Servizio Sistemi Ambientali APA Centro Pratica SD SAC n. 19891/2024 Modena 14/06/2024

Oggetto: Procedura di Valutazione di Impatto Ambientale ai sensi dell'art.23 del D.Lgs 152/2006 relativa al progetto "realizzazione di un impianto agrivoltaico avanzato di potenza nominale pari a 81,132 MWp con produzione agricola, denominato "Casetta" sito nella frazione di Massa Finalese del comune di Finale Emilia (MO)".

Osservazioni

Fig. 1 - Ricettori più prossimi all'area di intervento

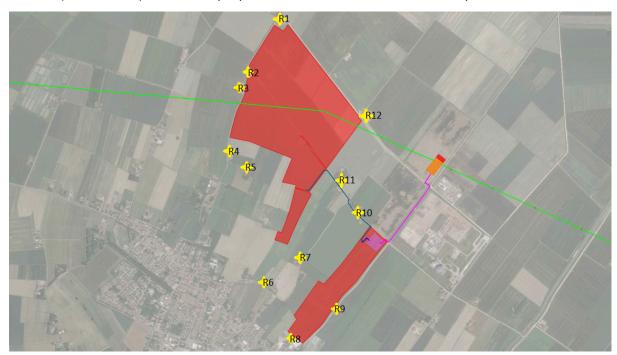
Nella seguente Figura 1 vengono rappresentati i potenziali ricettori individuati dallo studio di impatto acustico (da R1 a R12). Il recettore più prossimo, R1, dista 74 m dalla cabina più vicina.

Si ritiene opportuno <u>prevedere il monitoraggio ante e post operam presso il ricettore R2</u> per la fase di realizzazione del campo fotovoltaico e <u>presso il ricettore R11</u> durante la realizzazione del cavidotto.

Si concorda con la proposta di monitoraggio una volta entrato in esercizio l'impianto in progetto, di durata almeno pari a 24 ore, al fine del corretto confronto con i limiti di legge; si raccomanda, inoltre, di eseguire le rilevazione anche presso il ricettore R10 ovvero presso il ricettore di fronte allo stesso dall'altro lato della carreggiata, che risulta attualmente disabitato, ma che potrebbe essere in futuro riqualificato a destinazione abitativa.

Al fine della verifica del rispetto dei limiti di zona sono stati considerati 12 ricettori, rappresentati nella Figura 1; pur non essendo stata approvata la classificazione acustica del territorio comunale, si può ipotizzare per i ricettori interessati la collocazione in Classe III, indicata come area ad uso misto e agricolo, a cui sono attribuiti i limiti acustici di 60 dBA in periodo diurno e 50 dBA in periodo notturno.

La valutazione presentata riporta i valori stimati presso 8 ricettori (R1, R2, R3, R4, R5, R6, R7, R11) su 12 individuati, in quanto la relazione afferma che essi sono gli unici con destinazione abitativa, calcolati come somma dei contributi della cabine di campo e di trasformazione più prossime a ciascun ricettore.

• tale rispetto venga verificato in fase di esercizio attraverso misure acustiche di almeno 24 ore presso i ricettori R7 e R11.

Sulla base delle valutazioni riportate nello studio di impatto acustico, in particolare considerando le mancanze dello studio stesso, si richiede di predisporre un <u>piano di monitoraggio di post operam di durata minima pari a 24 ore, presso i ricettori abitativi individuati con R11 e presso il ricettore R10 ovvero presso il ricettore di fronte allo stesso dall'altro lato della carreggiata, con valutazione del rispetto sia dei limiti assoluti che differenziali, sia nel periodo diurno sia in quello notturno.</u>
